Tabulka P9.3

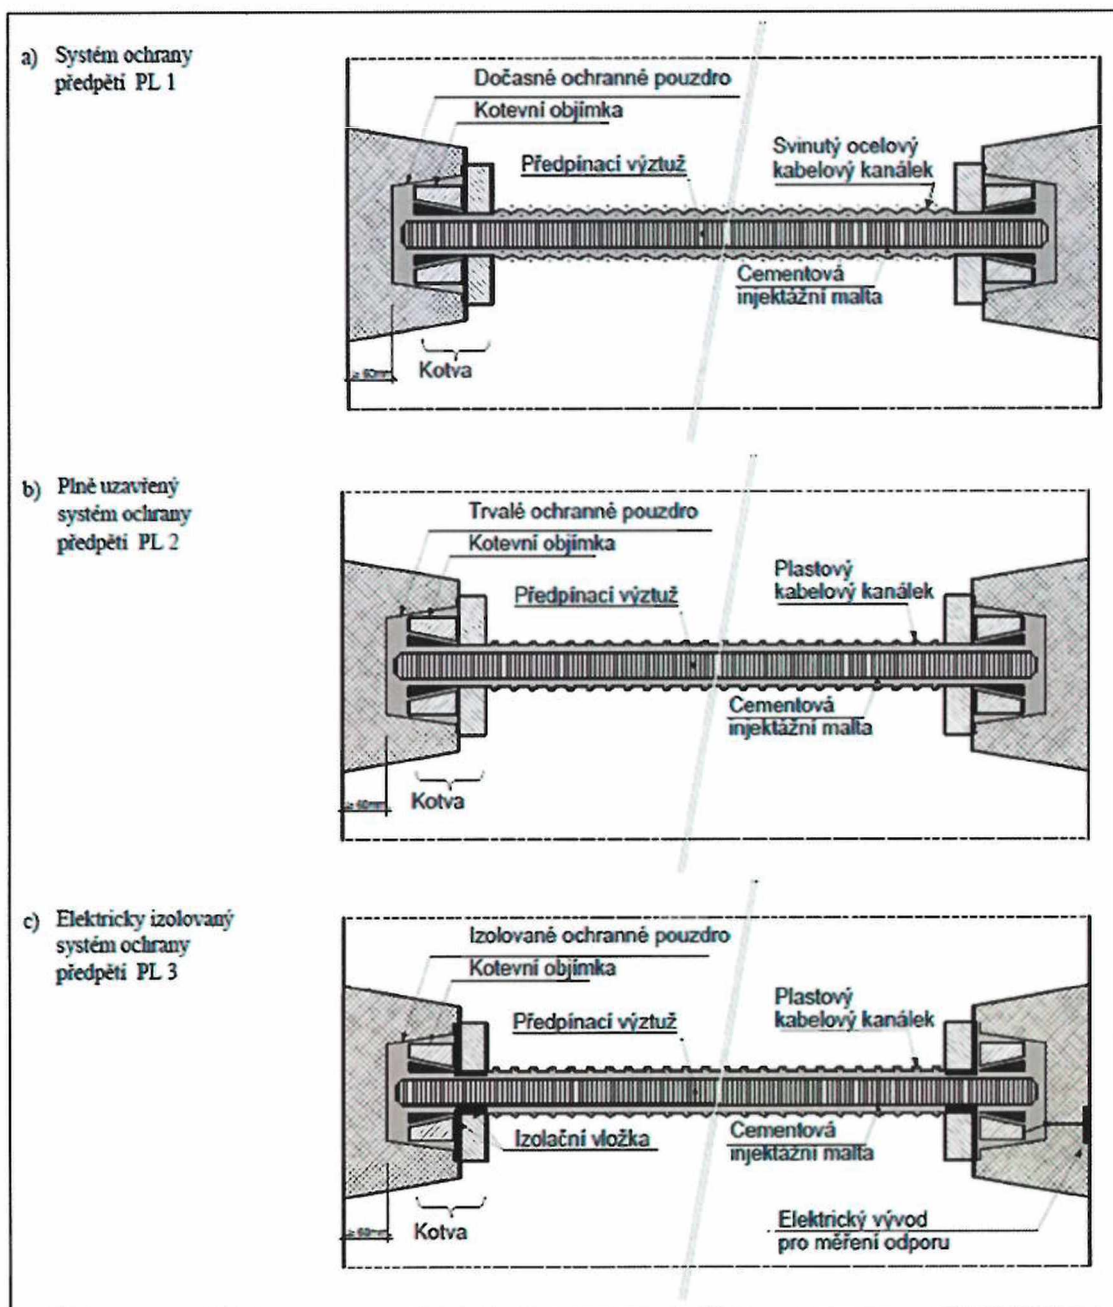
čl. P9.8, bod f) se nahrazuje novým zněním:

Návrh protikorozní ochrany předpínací výztuže se řídí ČSN EN 1992-2/Z2, tab. NA.2 a NA.3.

Materiál kabelových kanálků se navrhuje s ohledem na stupeň protikorozní ochrany předpínací výztuže (PL1, PL2, PL3) podle třídy prostředí, ve kterém je betonová předpjatá konstrukce umístěna a podle účinnosti konstrukční ochrany. Pokud objednatel nebo projektant požaduje zvýšenou spolehlivost předpínacího systému (tj. v případech, kdy jsou kabely umístěné v agresivním prostředí s nízkou konstrukční ochranou, kde při významné korozi ocelových prvků předpětí je velké riziko kolapsu bez předchozích varovných projevů, a/nebo je obtížná přístupnost pro kontrolu během trvání konstrukce apod.), navrhne se stupeň ochrany PL3, a to i u konstrukcí chráněných izolačním systémem.

Stupeň vlivu prostředí	X0 XC1, XC2, XC3	XC4 XD1, XD2, XD3 XS1, XS2, XS3 XF1, XF2, XF3, XF4 XA1, XA2, XA3	
Stupeň protikorozní ochrany předpínací výztuže	PL1	PL2	PL3
Požadavky na systém kabelových kanálků	Svinuté ocelové kabelové kanálky, ocelové trubky	Plastové kabelové kanálky se zvlněným povrchem (corrugated), trvale celozapouzdřený kabel včetně kotev	Plastové kabelové kanálky se zvlněným povrchem (corrugated), trvale celozapouzdřený elektricky izolovaný kabel včetně kotev
Další požadavky			Elektricky monitorované předpínací kabely + Ochranná opatření pro omezení vlivu bludných proudů stupeň č. 5
Další doporučení		Možnost trvalého sledování stavu předpětí u vybraných kabelů pomocí snímačů přetvoření/napětí/síly

Příklady různých stupňů protikorozní ochrany předpínací výztuže:
